広島沿岸海岸保全基本計画の変更内容について

平成25年10月18日
広島県

高潮対策整備水準の変更条件

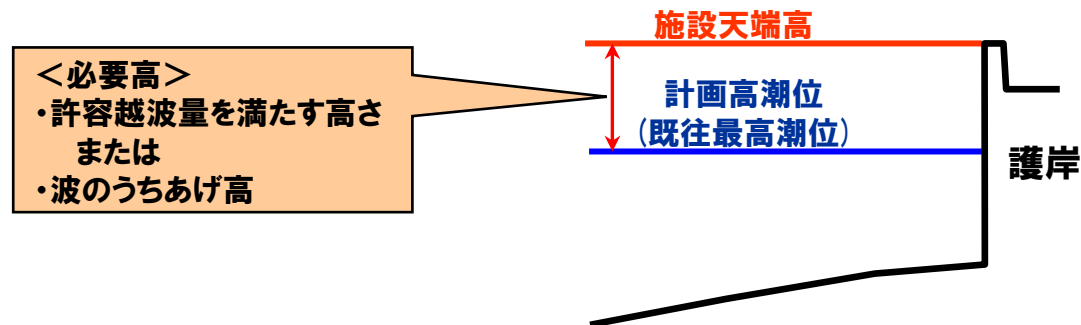
- 計画高潮位、設計風速の変更を考慮し、高潮対策における整備水準の見直しを行った。
- 設計風速については、4所管で統一。

現行 (H14策定時)

項目	内容
①外力条件	<ul style="list-style-type: none"> ・潮位：当時の既往最高潮位 ・風速：30年確率風速 (S31~H2) ※ ※港湾局の重要港湾は各港湾設計風速 (30年確率)、地方港湾は20m/s。農村振興局は既往最大風速 (新たに計画する際は30年確率風速)。 <広島港域除く>
②波浪推算手法	<ul style="list-style-type: none"> ・SMB法及びブレットシュナイダー法
③換算沖波算定手法	<ul style="list-style-type: none"> ・屈折係数：鈴木・合田の方法を適用 ・回折係数：方向分散法等を適用
④施設天端高算定手法	天端高 = 設計高潮位 + 必要高 必要高：許容越波量 または うちあげ高 により算定

改訂

項目	内容
①外力条件	<ul style="list-style-type: none"> ・潮位：最新の既往最高潮位 (H18改訂) ・風速：30年確率風速 (S31~H16) <広島港域を除く>
②波浪推算手法	(変更なし)
③換算沖波算定手法	(変更なし)
④施設天端高算定手法	(変更なし)

整備水準の変更について(整備高さ)

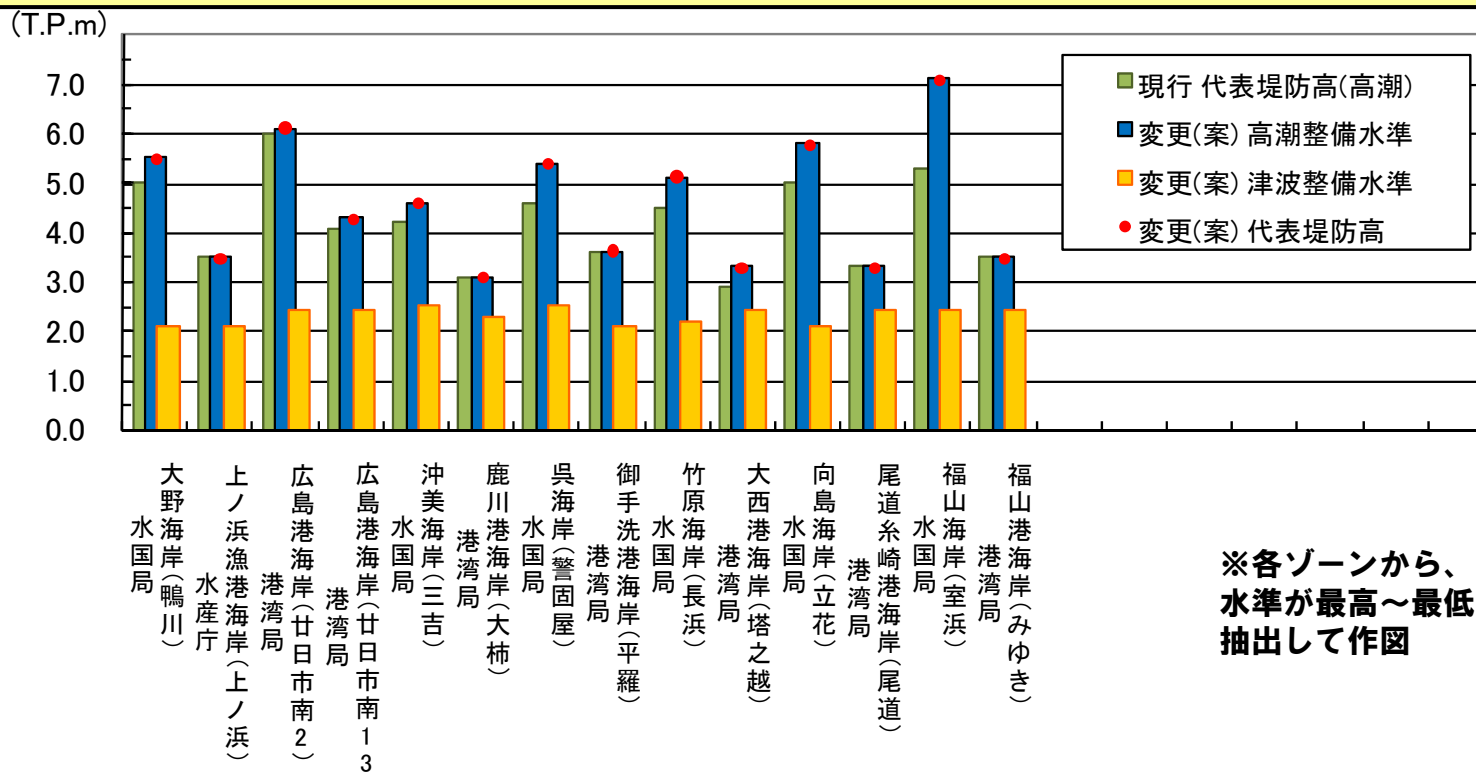
■見直し後の高潮整備水準と新たに設定する津波整備水準を比較し、高い方を海岸保全基本計画における整備水準(代表堤防高)として設定する。

※各ゾーンから、高潮整備水準が最高～最低のものを抽出して作図

現行計画、変更案(高潮・津波整備水準、代表堤防高)の比較

全域において、
高潮整備水準 > 津波整備水準
 となった
